Meie 28.01.2026 nr 7.2-3/26/18235-7

**Tähevälja maaüksuse ja lähiala  
detailplaneeringu kooskõlastamata jätmine**

Olete taotlenud Transpordiametilt kooskõlastust Harju maakonnas Saku vallas Saku alevikus Tähevälja maaüksuse ja lähiala detailplaneeringule (katastritunnus 71901:001:0805, edaspidi *planeering*), millele soovitakse luua eeldused ärihoonete rajamiseks.

*Joonis 1. Väljavõte Juuliku–Tabasalu ühendustee eskiisist*

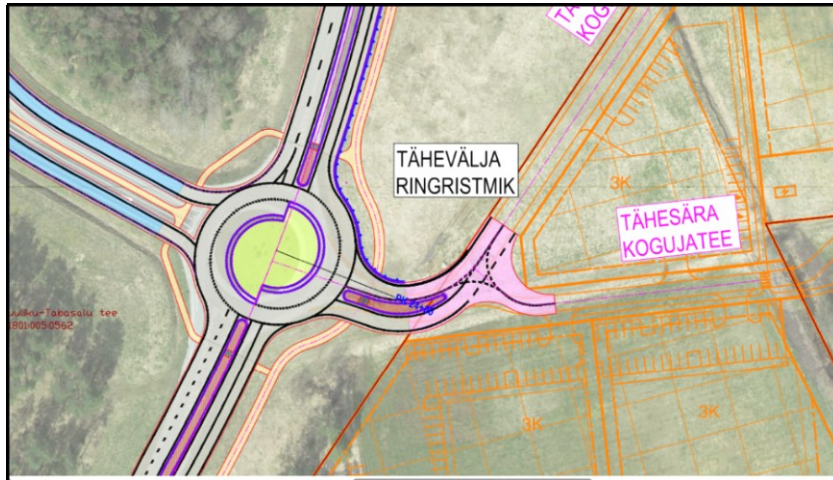
2. Ristmiku lahendust tuleb täiendada pikema liiklussaarega, et vältida vastassuunda kaldumist väikese plaaniraadiusega teel. Pikema liiklussaare vajadus tuleneb eelkõige liiklusohutuse kaalutlustest ning on tingitud ainult ristmiku väikesest plaaniraadiusest, mitte turboristmiku realiseerimisest.

Võrdlusena saab aluseks võtta Juuliku–Tabasalu ühendustee eskiisi (vt *joonis 1*), kus liiklussaare lahendus on põhjendatud planeeringualade elluviimisest tuleneva liiklussagedusega. Sama eskiis illustreerib ka olukorda, kus ristlõike elemendid ulatuvad vastu kinnistu piiri, millist olukorda ei tohiks tekkida.
